# Programa de Infraestructura del Transporte (PITRA)

Proyecto: LM-PI-AT-021-15

## **EVALUACIÓN DE LOS MATERIALES DE PRÉSTAMO, BASE GRANULAR Y LA MEZCLA PARA BASE ASFÁLTICA Y DE LA PLANTA DE PRODUCCIÓN DE LA CONSTRUCTORA SÀNCHEZ CARVAJAL.**

**PROYECTO:** RUTA NACIONAL NO.4 SECCIÓN: "BAJOS DE  
CHILAMATE – VUELTA DE KOOPER".

**Gráfico 1.** Curvas granulométricas de muestras de base granular ensayadas por el LanammeUCR.

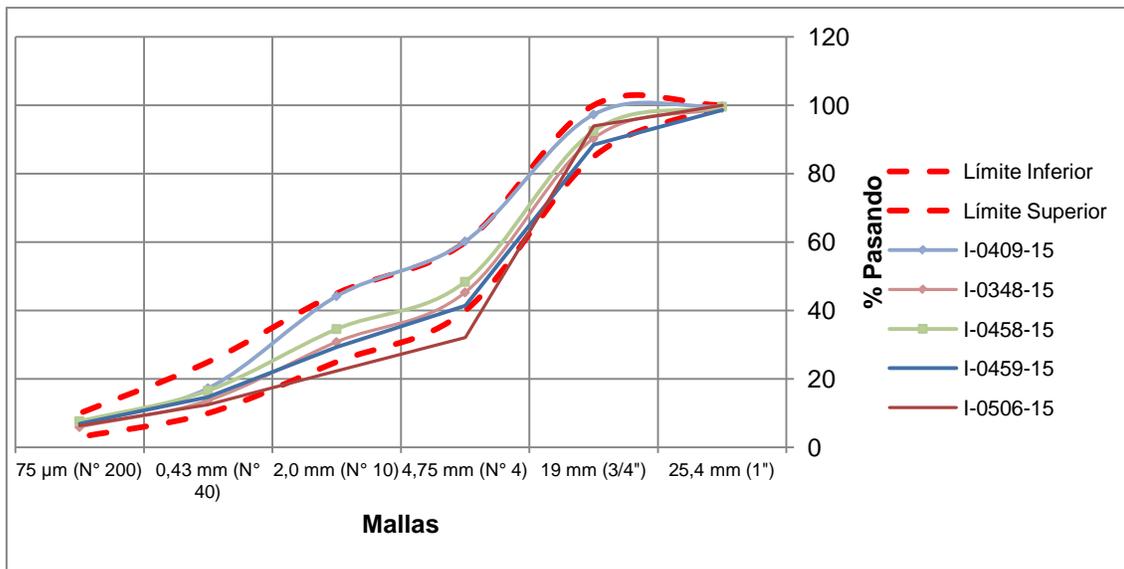
Tal y como se puede observar en la tabla anterior, solamente la malla N°4 presenta un alto porcentaje de variabilidad, cercano al límite máximo permitido. El Gráfico 2 muestra las curvas granulométricas de las muestras analizadas por el LanammeUCR, se puede observar curvas muy ajustadas a los límites especificados tanto superior como inferior y también una variabilidad significativa de los valores que se encuentran fuera de los límites establecidos.

**Gráfico 2.** Valores de CBR de muestras ensayadas de base granular por el LanammeUCR.

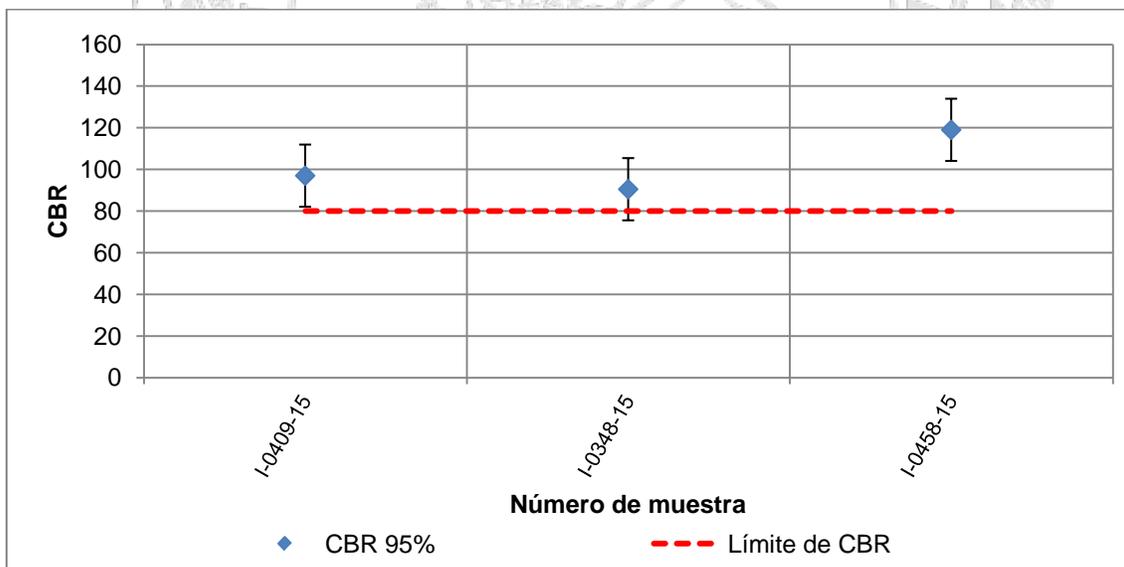
En este caso se puede observar como todos los valores de CBR, se encuentran por encima del valor especificado de 80%. Del análisis estadístico complementario que se resume en la Tabla 5, se puede observar que solamente un 10,4% de los datos se encuentra fuera de la especificación establecida.

**Figura 3. Resultados de contenido de asfalto en las muestras de base asfáltica ensayadas por el LanammeUCR.**

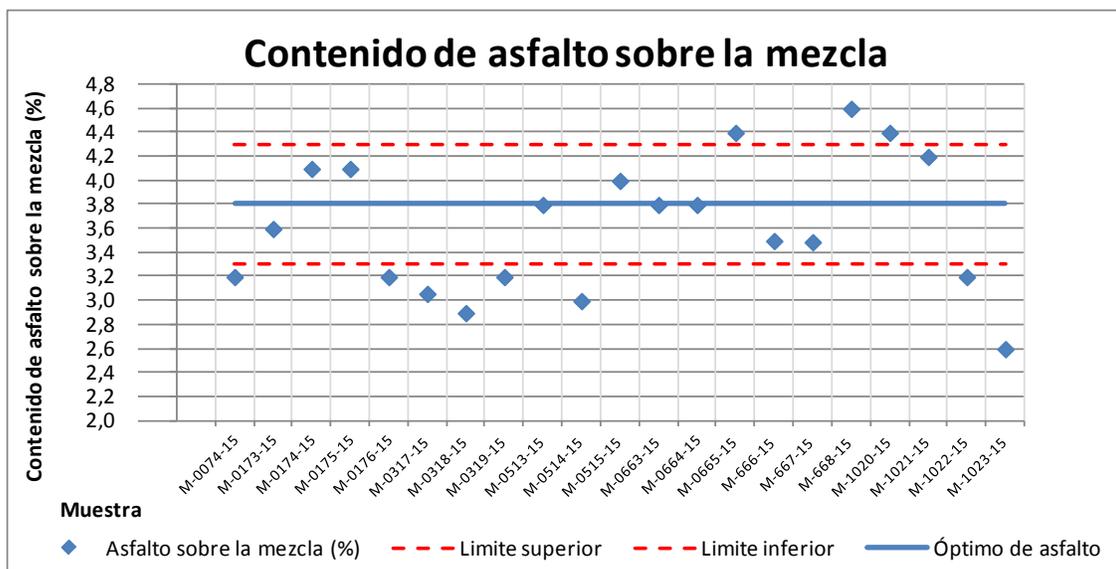
Tabla 11 se tabulan los resultados obtenidos para cada una de las muestras analizadas y se resalta el resultado que se encuentra fuera de los límites de contenido de asfalto establecido en el diseño de mezcla.

**Figura 3.** Resultados de contenido de asfalto en las muestras de base asfáltica ensayadas por Verificación de calidad.

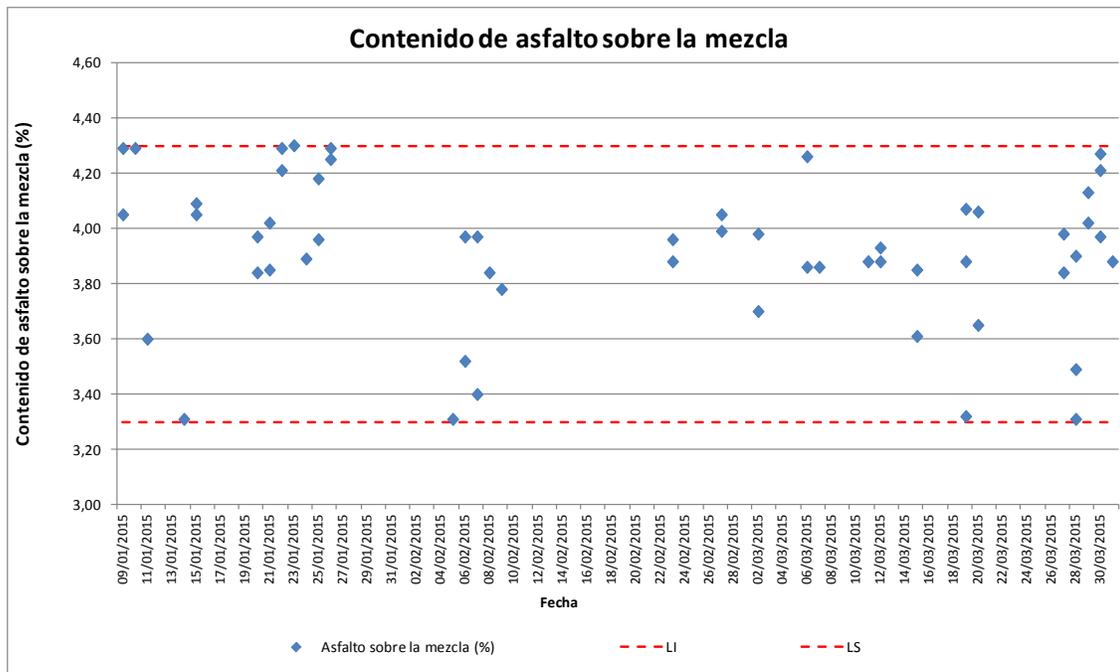
Al analizar los resultados de contenido de asfalto reportados por el laboratorio de verificación de la calidad para el periodo comprendido entre enero a marzo de 2015, se logra evidenciar que los resultados se mantienen dentro del rango establecido por el óptimo de asfalto definido en el diseño y el valor de los límites de tolerancia permitida de  $\pm 0,5\%$ . En la Figura 4 se presentan los resultados de contenido de asfalto en donde se observa que algunos datos se ubican en los límites de la tolerancia permitida.

En la Tabla 1 del Anexo A se presentan en detalle los resultados obtenidos por el laboratorio de verificación de calidad, además se incluye una estimación estadística del cumplimiento del rango óptimo de asfalto (contenido de asfalto de diseño  $\pm 0,5\%$ ), logrando establecer que el 9% de los valores incumplen este rango.

**Figura 4.** Resultados de granulometría en las muestras de base asfáltica ensayadas por el LanammeUCR.

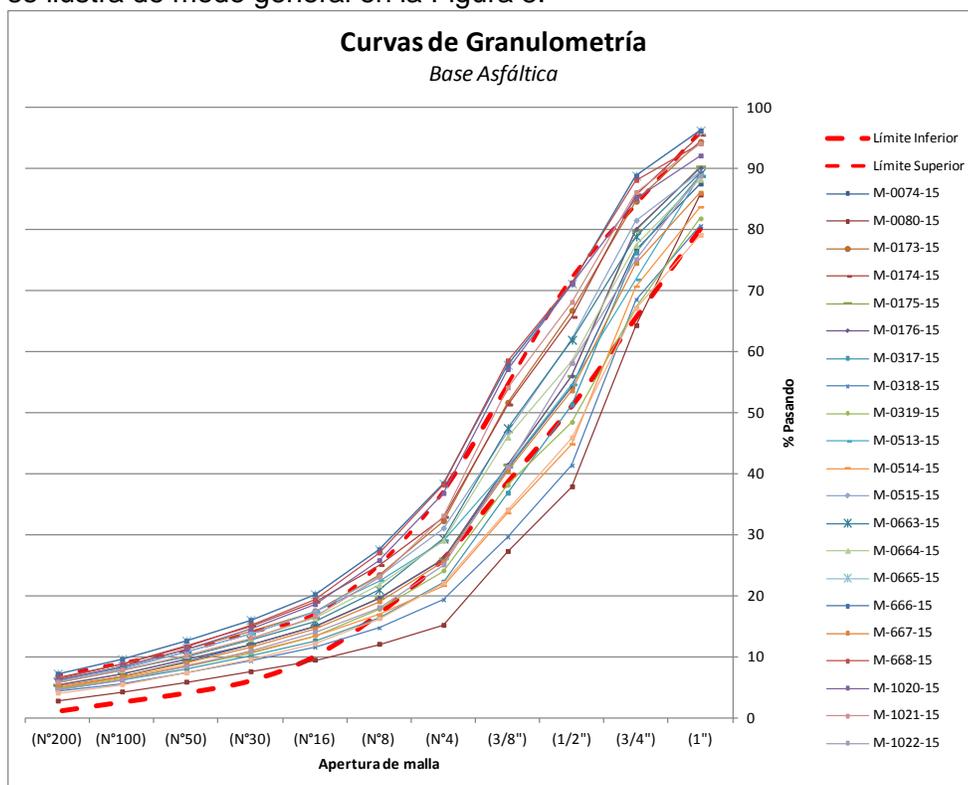
Al realizar el análisis de los resultados de ensayo reportados en los Informes de Ensayo I-151-15, I-165-15, I-201-15, I-248-15, I-308-15, I-444-15, I-461-15 y I-636-15, se observa la presencia de una gran variedad de curvas granulométricas, notándose desde composiciones más gruesas y en algunas otras muestras, curvas granulométricas con distribuciones más finas que se mantienen fuera de los límites establecidos en la especificación granulométrica, tal como se ilustra de modo general en la Figura 5.

En la Tabla 12 se resumen los resultados obtenidos para cada una de las muestras analizadas y se resalta de color rojo el resultado que se encuentra fuera de los límites establecidos en la especificación de granulometría de control de calidad, también se toma en consideración la granulometría de diseño (celdas de color azul).

**Figura 5.** Resultados de granulometría en las muestras de base asfáltica ensayadas por Verificación de Calidad.

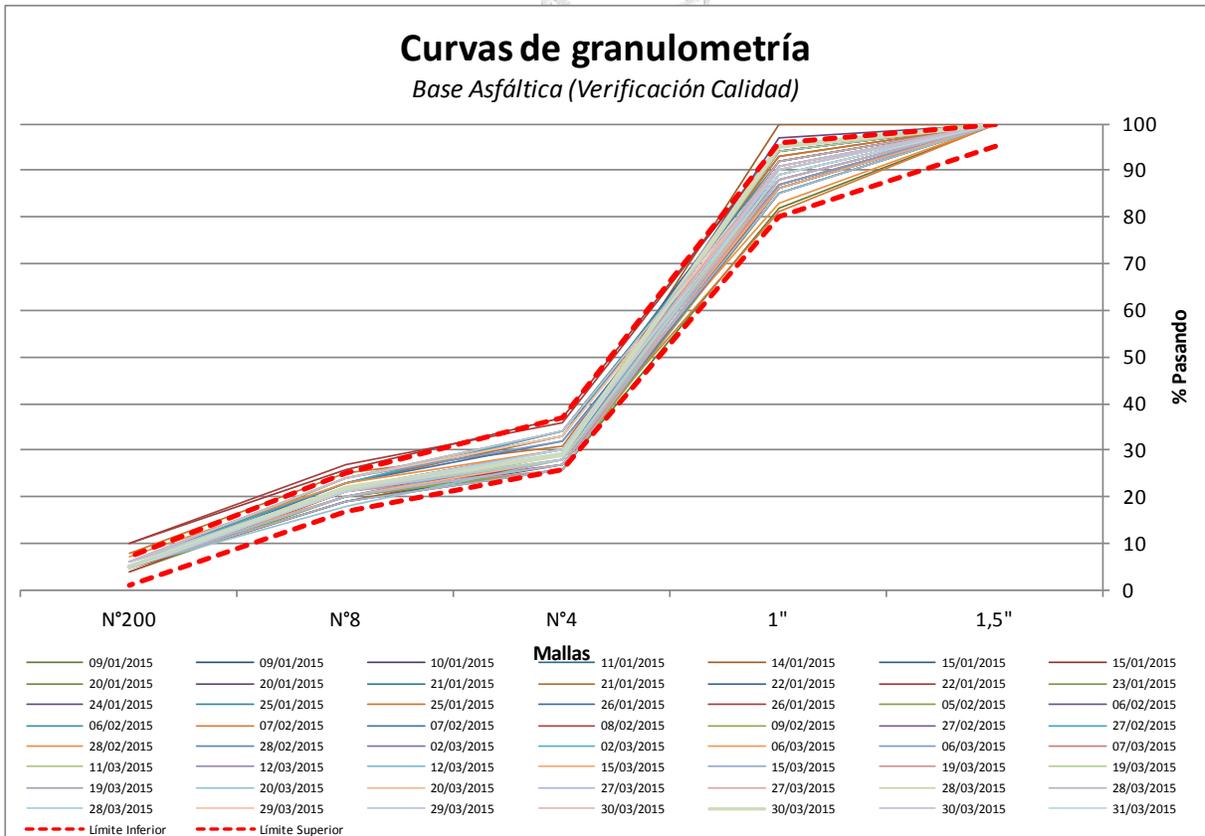
Con relación a los resultados reportados por el laboratorio de verificación de la calidad para el periodo comprendido entre enero a marzo de 2015, se logra evidenciar algunos incumplimientos para los requisitos granulométricos establecidos, en la Figura 6 se observa que algunos resultados<sup>7</sup> se ubican por encima del límite superior de la especificación establecida, al constatar el cumplimiento mediante estimación estadística se determina que aproximadamente el 10% de los resultados incumplen la especificación para los tamaños granulométricos de N°4 y N°200.

**Figura 8.** Resultados de volumetría en las muestras de base asfáltica ensayadas por el LanammeUCR.

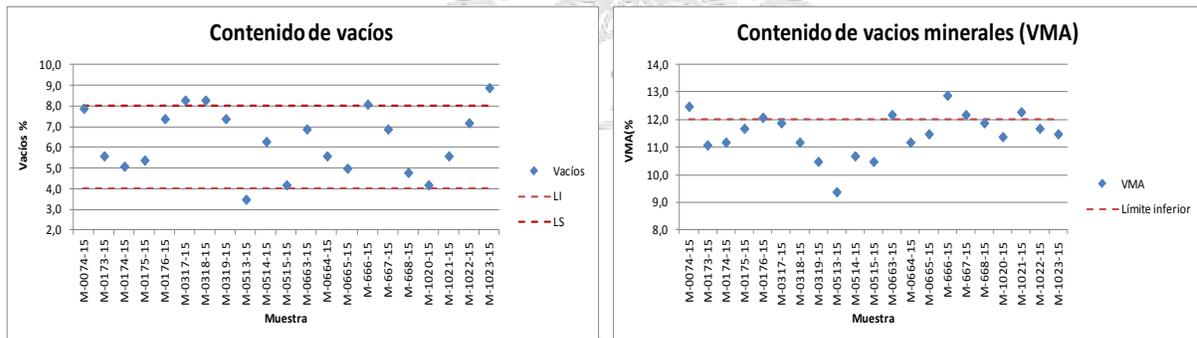
fuera de los límites de la especificación se determina que el 73% no cumple el valor especificado. Ésta situación implica que un valor bajo de VMA conlleva una delgada película de asfalto recubriendo las partículas del agregado y por ende una menor durabilidad de la base asfáltica. Mientras que mantener el valor de los vacíos en el agregado mineral (VMA) por encima del valor especificado tiene el propósito de aumentar la durabilidad de la mezcla basándose en el principio de que entre más gruesa es la película de asfalto sobre el agregado, mayor será la durabilidad.

Además se establece una variabilidad manifiesta en los resultados de vacíos, ya que se determina que el 22% de los valores están fuera de los límites de la especificación, tal como se puede apreciar en la Figura 9.

**Figura 9.** Resultados de volumetría en las muestras de base asfáltica ensayadas por el Laboratorio de verificación de calidad.

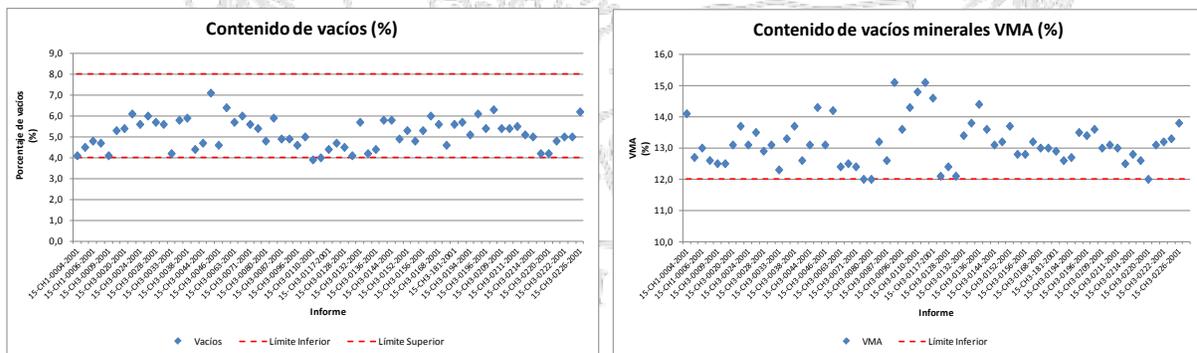
Por su parte los resultados de los ensayos volumétricos de la Base Asfáltica que reporta el laboratorio de verificación de la calidad se muestran gráficamente en la Figura 7.

Como se deriva del análisis estadístico de cumplimiento de los parámetros analizados con relación a los requisitos establecidos en la documentación contractual (presentados en la Tabla 16), se determina un cumplimiento de alrededor del 95% en los resultados reportados de las muestras ensayadas.

**Figura 10.** Resultados de diseño de base asfáltica por Control de calidad.

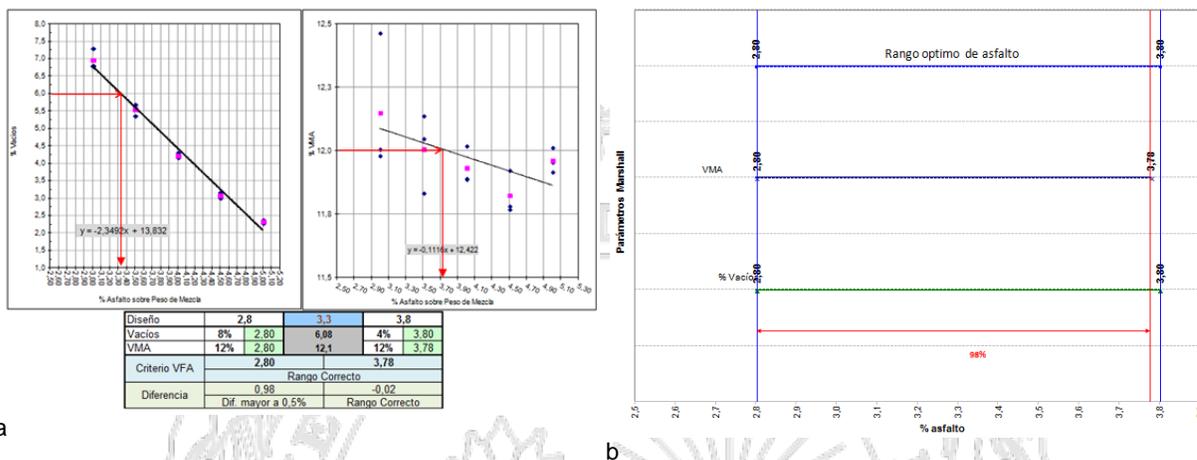
Al analizar la información incluida en el diseño de mezcla se determina que el contenido óptimo de asfalto para el diseño de la base estabilizada es de 3,3% (PTM) obtenido al valorar el 6% de vacíos de la mezcla. Bajo esta condición se observa en la **Figura 11** que tanto el porcentaje de vacíos, así como el parámetro de vacíos en el agregado mineral (VMA) cumplen satisfactoriamente los requisitos en el contenido de asfalto  $\pm 0,5\%$ .

Sin embargo, si se toma en consideración que en el informe 032-2014 se determina el contenido óptimo de asfalto a partir de la evaluación de un valor de vacíos del 4% (valor que se utiliza típicamente para el diseño de mezcla asfáltica convencional) y no en el valor medio de la especificación para Base Asfáltica (vacíos de 6%), por lo que el óptimo de asfalto indicado en el diseño es de 4% (PTM). Al evaluar el diseño en los límites de la tolerancia permitida para el contenido de asfalto se evidencia que en los extremos (3,5% y 4,5%) podrían presentarse algunos incumplimientos en los parámetros de diseño: contenido de vacíos y vacíos en el agregado mineral.

**Figura 11.** Resultados de diseño de base asfáltica por Verificación de calidad.

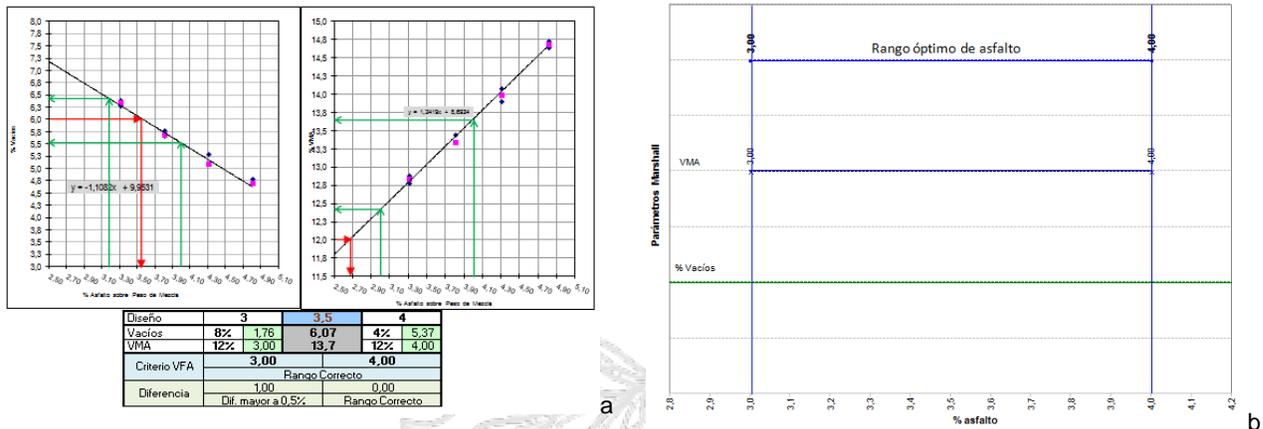
El laboratorio de la Unidad de Verificación de Calidad, que apoya a la Unidad Ejecutora del Proyecto, presenta en el documento identificado como 14-CH2-0030-2001 la verificación del diseño mediante la reproducción de la mezcla de base asfáltica en caliente propuesta por el Contratista en el diseño 032-2014 (Laboratorio OJM).

Al evaluar este diseño en el porcentaje medio de vacíos (6%); en la reproducción del diseño se logra establecer que el óptimo de asfalto indicado para la base asfáltica es de 3,5% (PTM), siendo el valor para el parámetro de VMA es de 13,7%. El análisis de forma gráfica (Figura 12) evidencia que en todo el rango de contenido de asfalto (óptimo $\pm 0,5\%$ ) se cumplen satisfactoriamente los requisitos establecidos para la base asfáltica.

**Figura 12.** Resultados de diseño de base asfáltica por LanammeUCR.

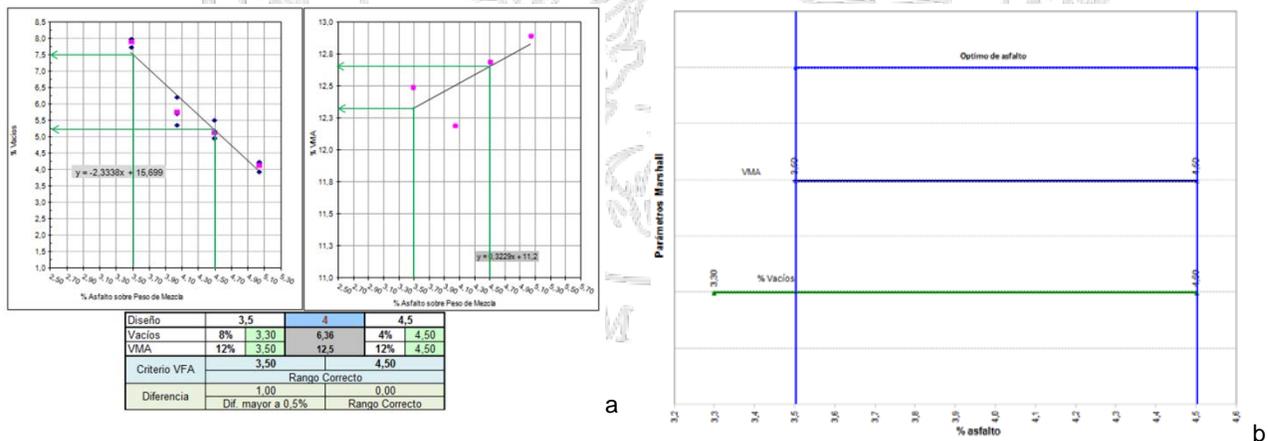
Como parte del proceso de Auditoria Técnica se realiza la reproducción del diseño de mezcla de base asfáltica en caliente presentado por el Contratista (Laboratorio OJM diseño 032-2014) en el Laboratorio del LanammeUCR.

Al evaluar el diseño de mezcla de base asfáltica en el contenido de vacíos de 6,0%, se logra establecer que el porcentaje óptimo de asfalto para la base asfáltica es de 4,1% (PTM), similar a lo indicado en el diseño analizado, además se establece que el parámetro de VMA es de 12,5%. El análisis de forma gráfica (Figura 13) evidencia que en todo el rango de contenido de asfalto (óptimo±0,5%) se cumplen satisfactoriamente los requisitos establecidos para la base asfáltica.
